PM Ändringar efter granskning

Tunnelbana till Älvsjö – depå

Titel: PM Ändringar efter granskning, Tunnelbana till Älvsjö – depå

Dokumentid: 7100-C72-22-00027

39

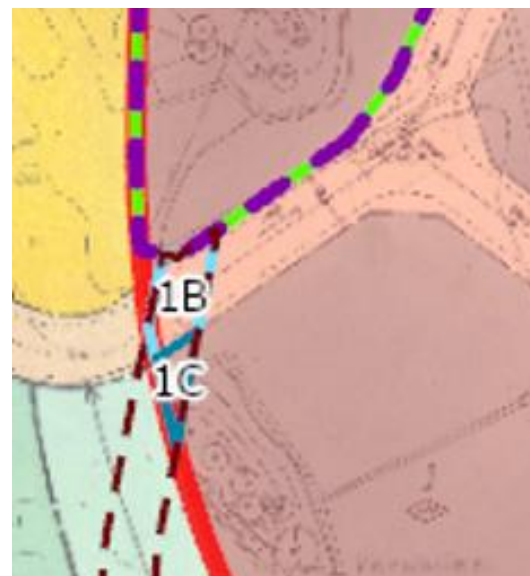
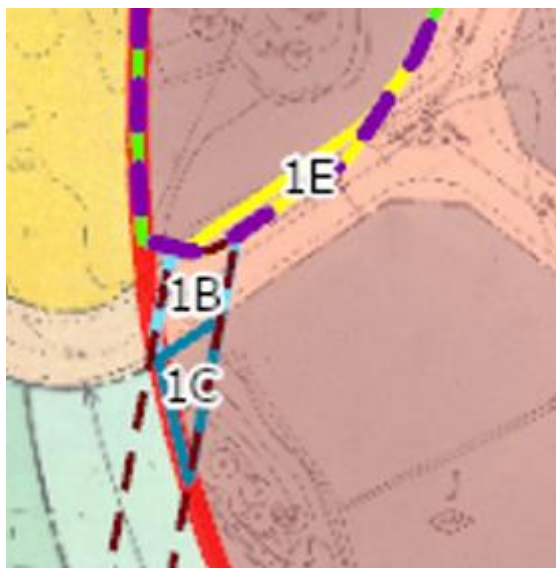
Röd markering visar detaljplanens gräns, de olika färgade ytorna utgör detaljplanens olika markanvändningar, se Figur 39. Totalt permanent markanspråk inom detaljplanen är ~~95 572~~³⁵
²⁴⁷ m².

**M72-X900-10PL-
A0000-20-0002**

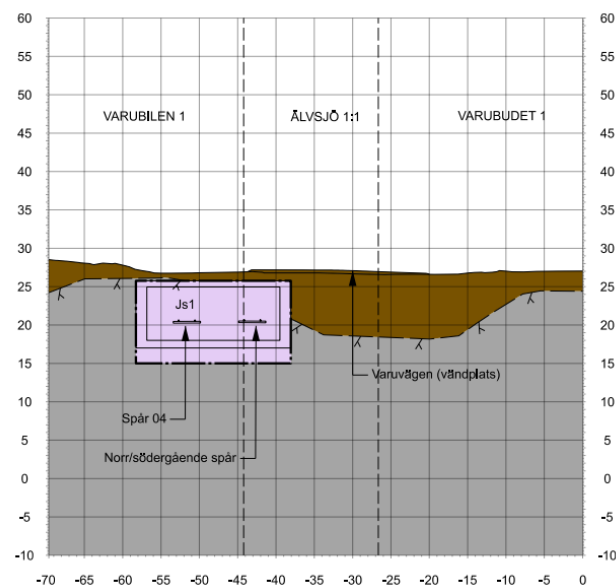
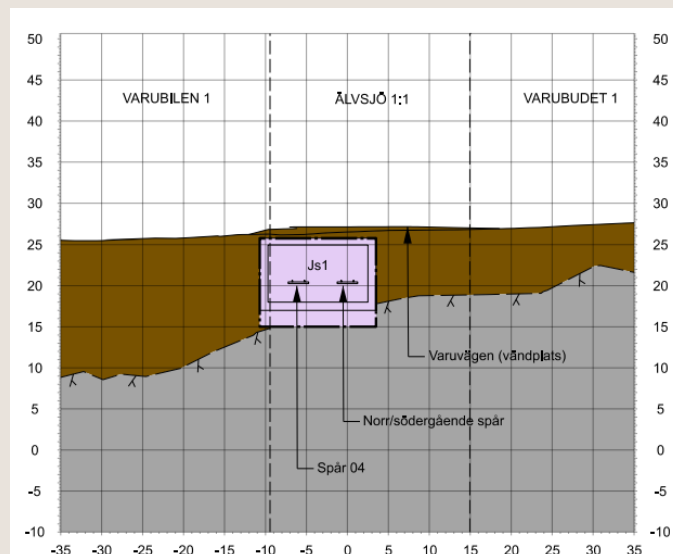
Beskrivning: Varuvägen höjs med ? meter för att göra plats för teknisk infrastruktur och tunnelbaneanläggningen.

Motiv: För att befintliga ledningar (Vatten och avlopp, El, fjärrvärme) ska kunna ligga kvar i Varuvägen behöver dessa placeras i taket under

betongtunnelns konstruktion, vilket för med sig att betongtunneln behöver höjas. Höjning sker även på grund av att det ska gå att få plats med kontaktledning i tak vilket inte gick i tidigare utformning.

**M72-X900-10PL-
A0000-20-0002**

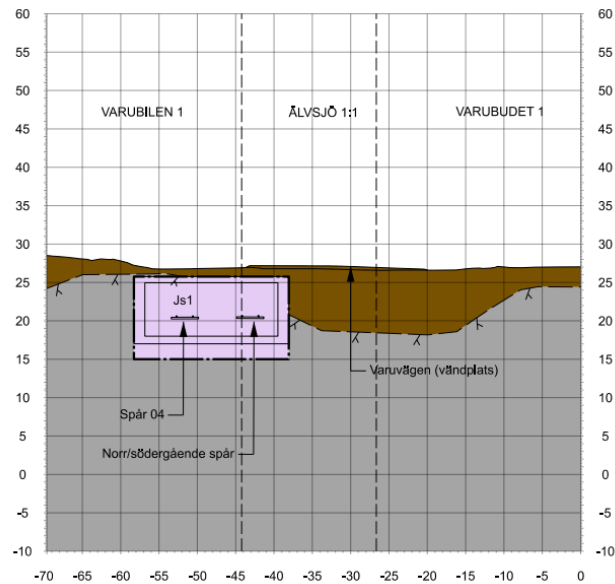
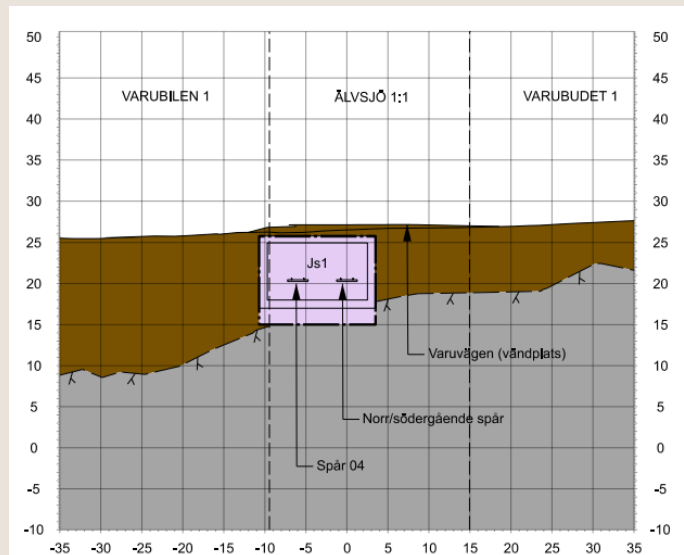
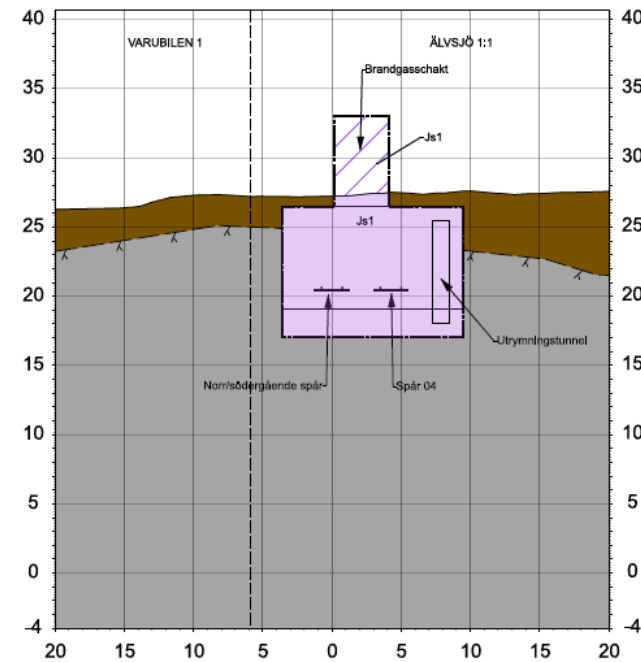
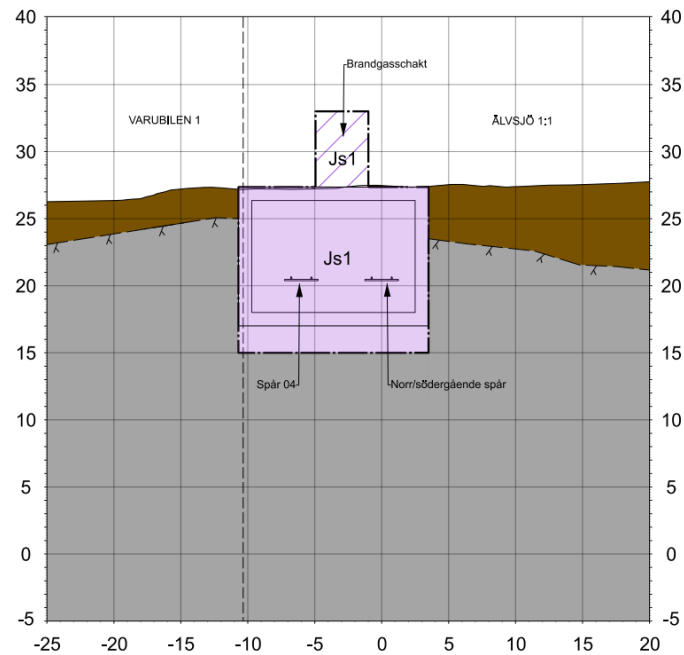
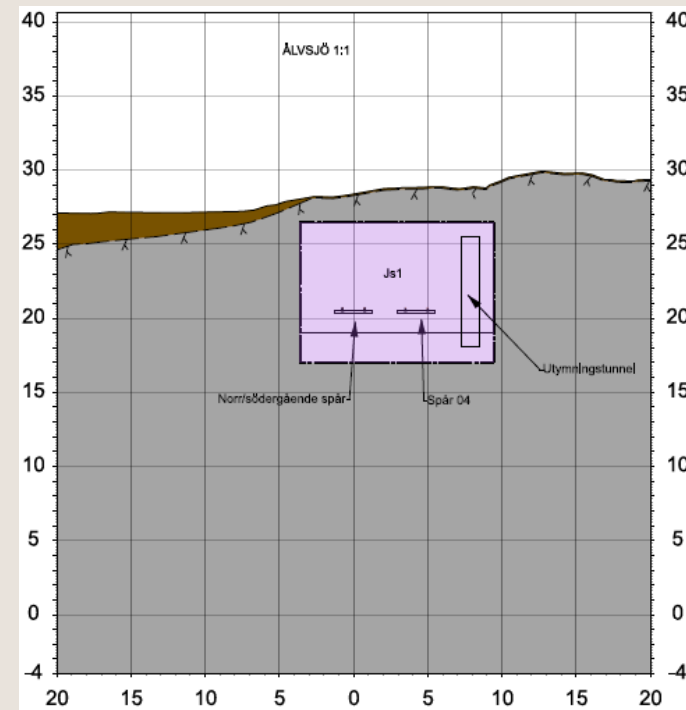
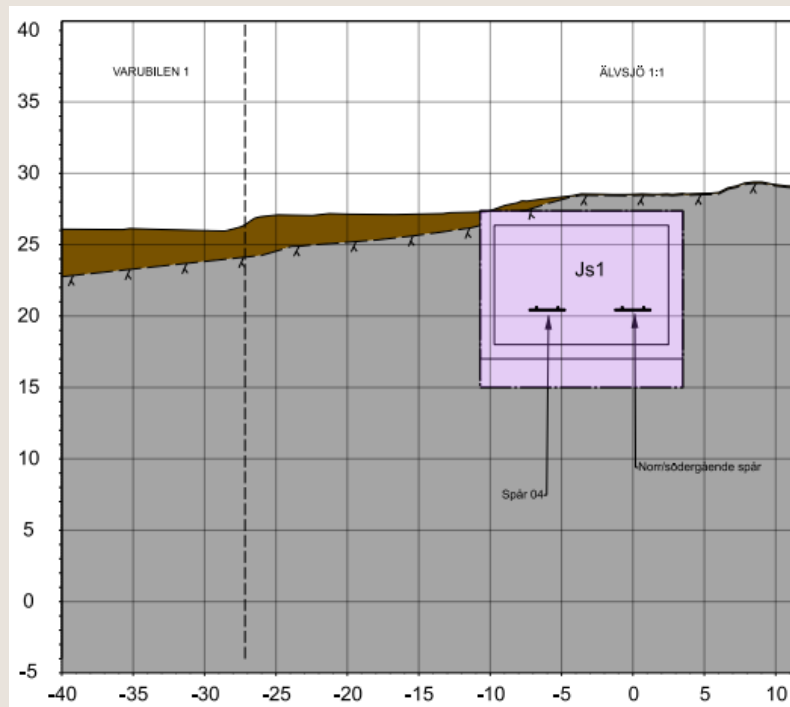
Beskrivning: En beskrivning av tilltänkta utrymningsvägar läggs till i planbeskrivningen.

<u>En avskild utrymningskorridor anläggs parallellt med spår i vändspårstunneln. Utrymning sker genom korridoren via en trappa som leder upp till marknivån inom depån.</u>	
--	---	--

<u>Även från anslutningsspåren kommer en utrymningsväg att finnas. Även denna leder via trappa upp till marknivån inom depån.</u>	
--	---	--
